Projekt:
 Neubau und Erweiterung Staatliche Realschule Geisenfeld mit Dreifach-Sporthalle und Mensa

Planinhalt: Baumbestandsplan	Projekt Nr.: 5014.067	Aufgestellt: D. Manzinger
Plan-Nr./Index: VE LP-Bäume	Maßstab: 1:250	gezeichnet: D. Manzinger
	Datum: 25.03.2021	geprüft: U. Burkart

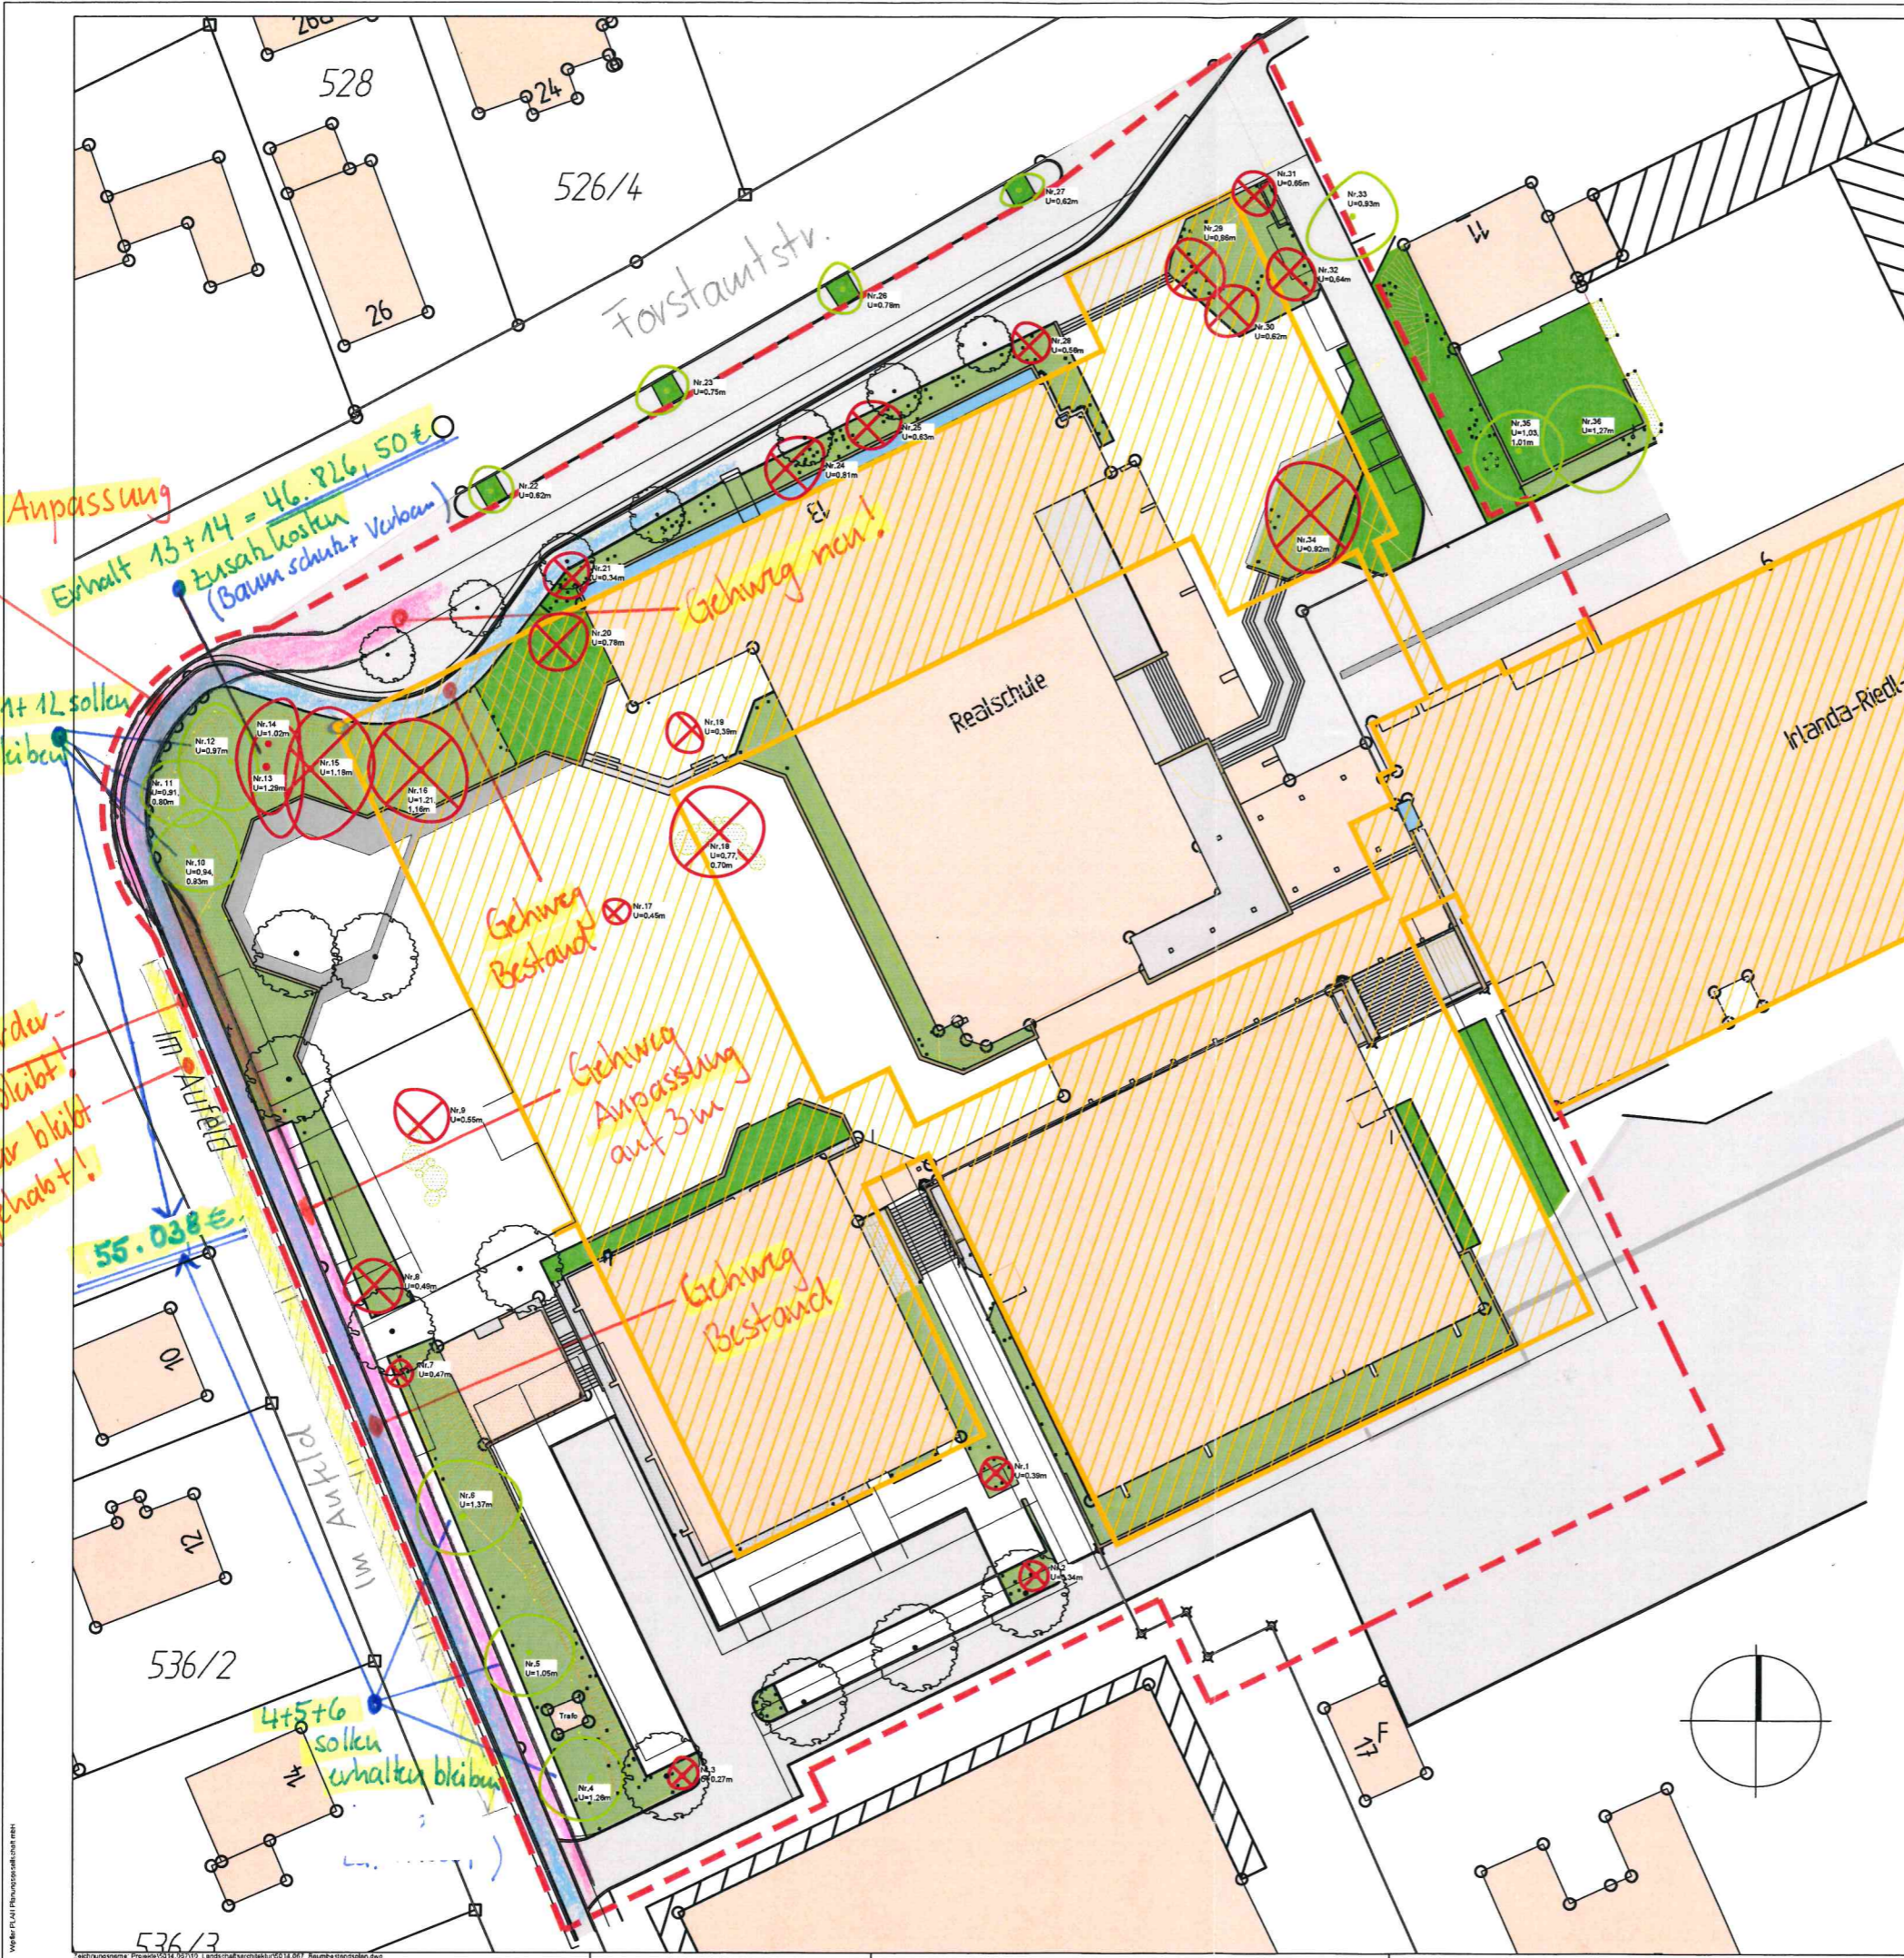
Gehweg Anpassung
 Erhalt 13+14 = 46.826,50€
 Zusatzkosten (Baumschutz + Verbau)

10+11+12 sollen erhalten bleiben

Gehweg vor der Kante bleibt! Busspur bleibt wie gehabt!

4+5+6 sollen erhalten bleiben

Gehweg neu!

Gehweg Anpassung auf 3m
